Nábřeží řeky Svatky - Realizace protipovodňových opatření
města Brna – etapy VII a VIII (ORG 5344)

ZMĚNOVÝ LIST

ZL 88

- ZM 096 změna založení prefabrikovaných schodů Kolonáda

ZÁKLADOVÉ KONSTRUKCE POD 1.PP. - VÝKRES TVARU - ČÁST B

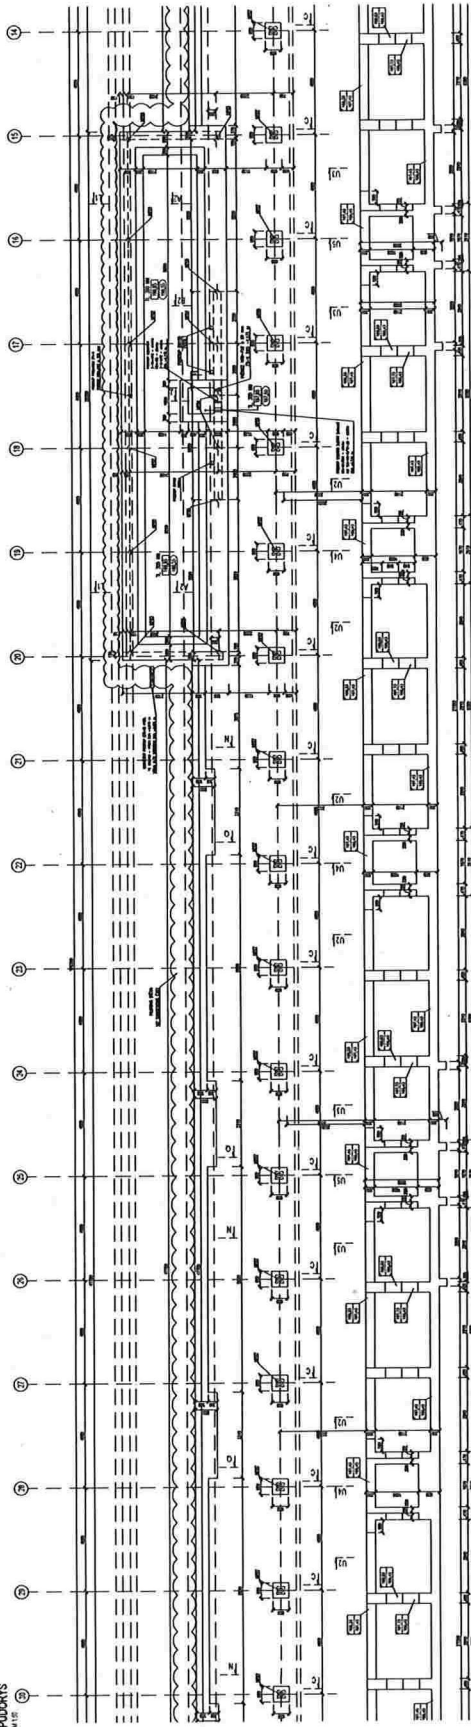
- Na základě nových skutečností došlo v rámci zpracování dílenské dokumentace k úpravě základů pro prefabrikované stupně kolonády – pobytové schody. V projektu se uvažovalo s uložením prvního a posledního stupně na monolitický základ. Nově z důvodu podloží a větší šířky ponechané nábrežní stěny jsou doplněny příčné základy pro sjednocení základových poměrů prefa konstrukce. Viz vyjádření ze dne 4.11.2024.
- Dle požadavku na tuto akceptovanou změnu byla revidována dokumentace základů ve stupni DPS.

17.9.2024 Dle realizační projektové dokumentace jsou prefabrikované schody na kolonádě ukládány na násyp (vyjma prvního a posledního schodu – ty jsou částečně podepřeny základovým pasem). S ohledem na zaplavování těchto schodišťových stupňů a celkovou stabilitu schodiště statik zhotovitele navrhuje pod jednotlivými stupni provést příčné pasy na kterých budou osazeny jednotlivé stupně. Zhotovitel zaslal dílenskou dokumentaci k vyjádření AD. Pokud bude toto řešení nezbytné, tak bude mít dopad do VV (navýšení zemních prací a prací na žb. konstrukcích)

- SVR-DPS-D.06-02-151A-02 ZÁKLADOVÉ KONSTRUKCE 1PP – VÝKRES TVARU – ČÁST A
- SVR-DPS-D.06-02-151B-02 ZÁKLADOVÉ KONSTRUKCE 1PP – VÝKRES TVARU – ČÁST B
- SVR-DPS-D.06-02-151C-02 ZÁKLADOVÉ KONSTRUKCE 1PP – VÝKRES TVARU – ČÁST C
- SVR-DPS-D.06-02-151D-02 ZÁKLADOVÉ KONSTRUKCE 1PP – VÝKRES TVARU – ČÁST D
